平阳县水利局文件

平水政审〔2019〕40号

平阳县水利局关于温州市通峰泡塑有限公司管道涉河建设方案的批复

图名	管道及开挖水域平面布置图		
比例	见图	日期	2019.08
图号	附图（四）

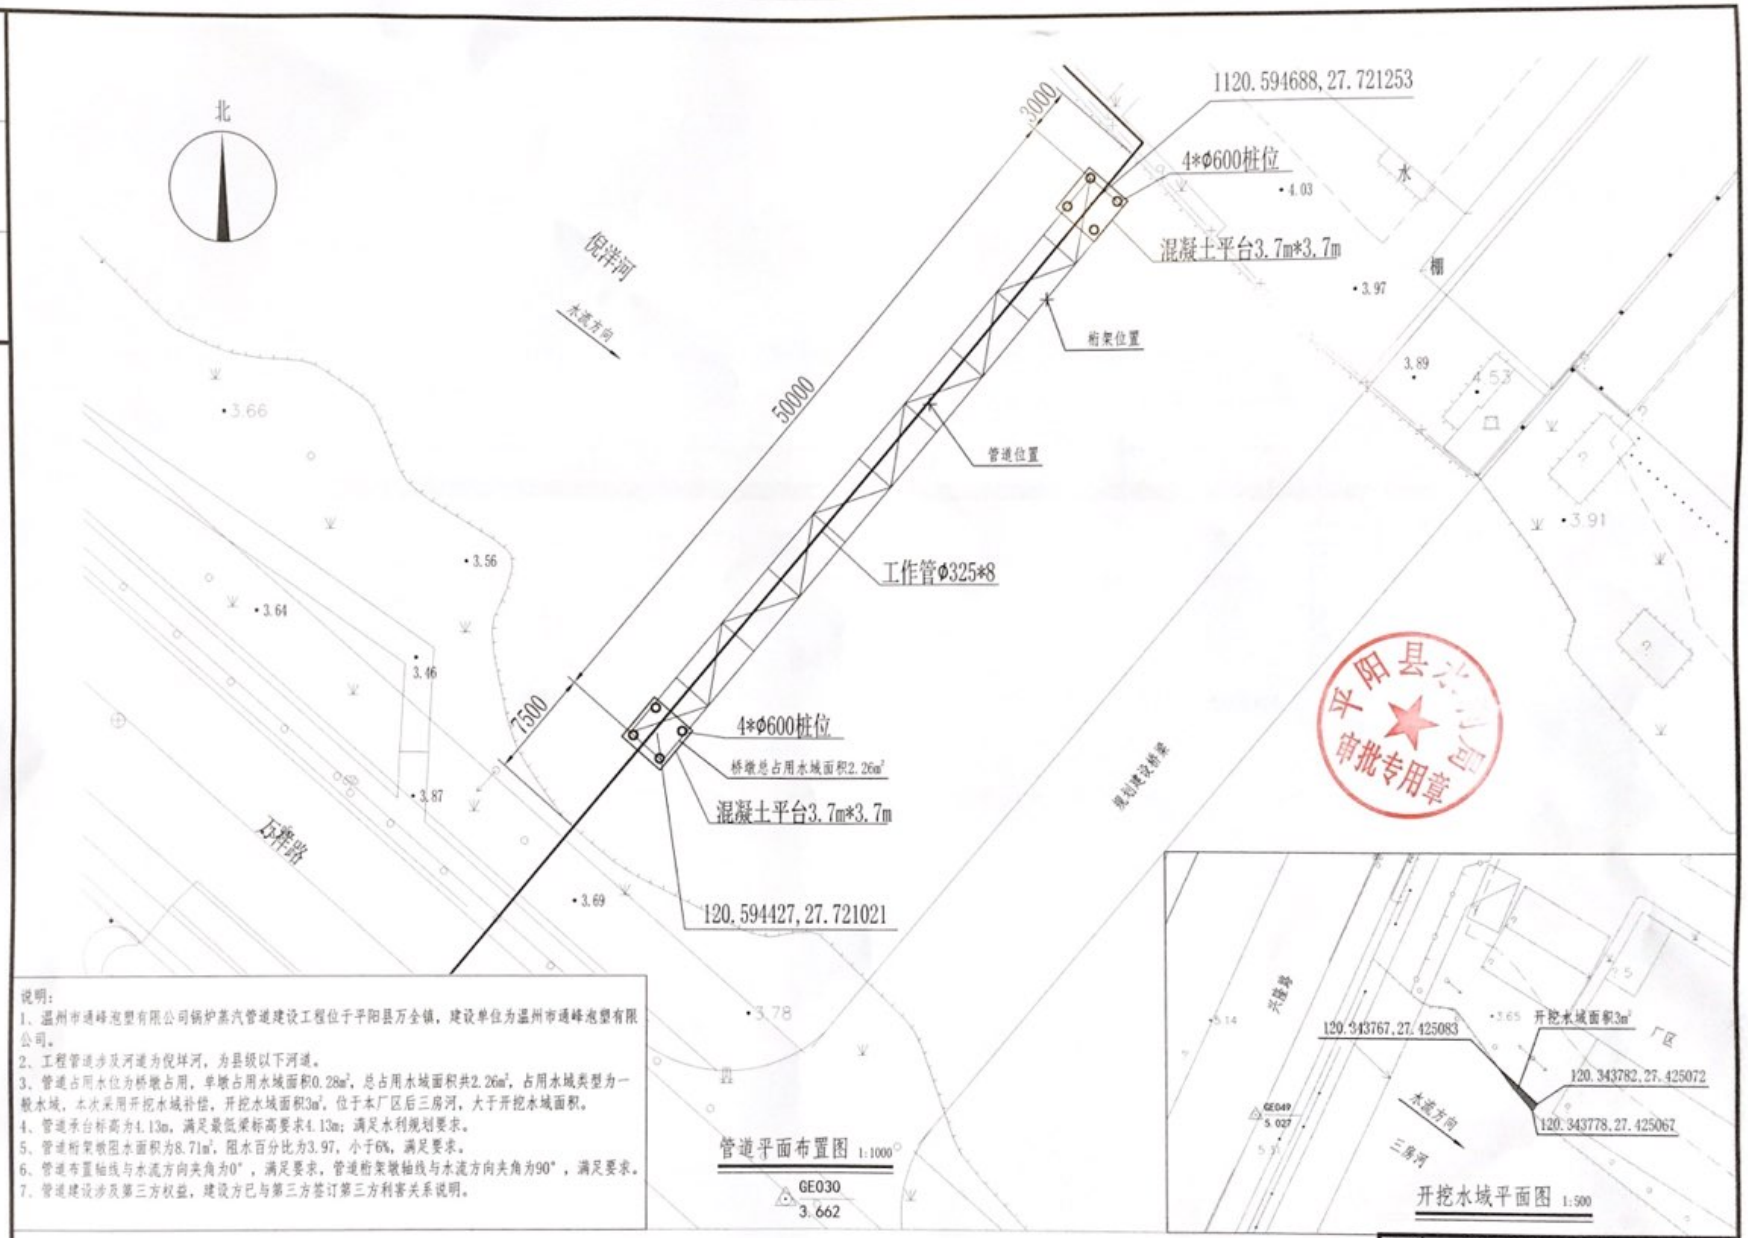
二、工程建设共占用水域2.26m²（倪垟河），本次采用开挖水域方式进行补偿，开挖水域位于该公司厂区后侧三房河，开挖水域面积3m²，达到占补平衡原则。

图名	管道断面图		
比例	1:100	日期	2019.08
图号	附图（五）

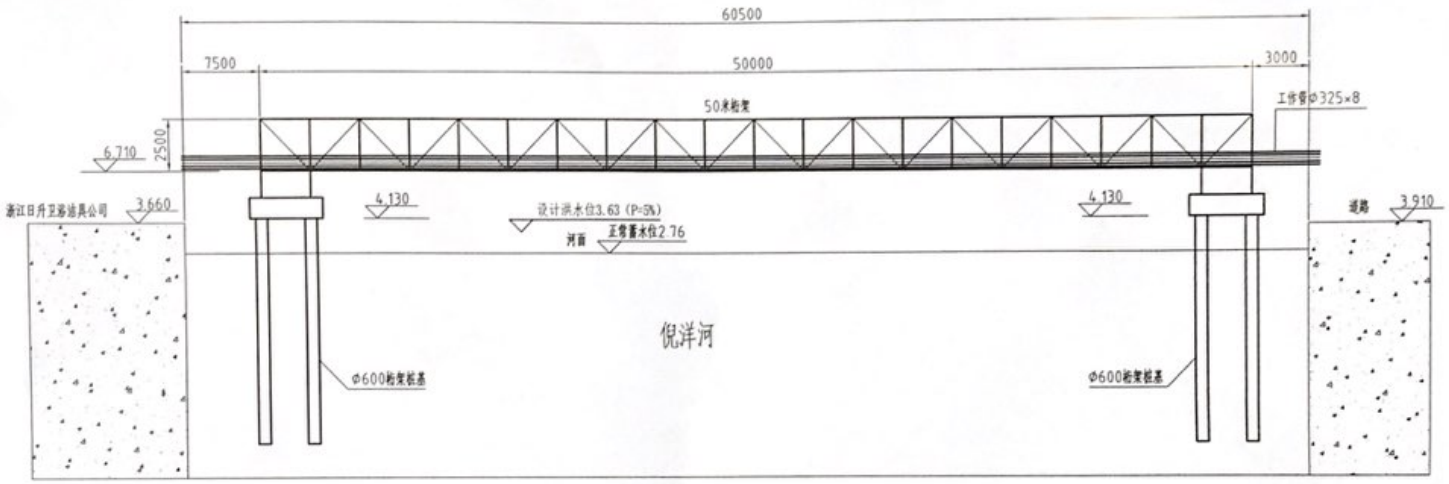
一、同意你公司管道涉河建设方案。本次涉及在平阳县万全家具园区倪垟河处建设管道跨河，管道承台标高为4.13m（1985国家黄海高程基准），管道桁架梁底标高为6.71m，阻水比为4.18%；该设计满足浙江省涉河桥梁水利技术规范要求，详见附图。
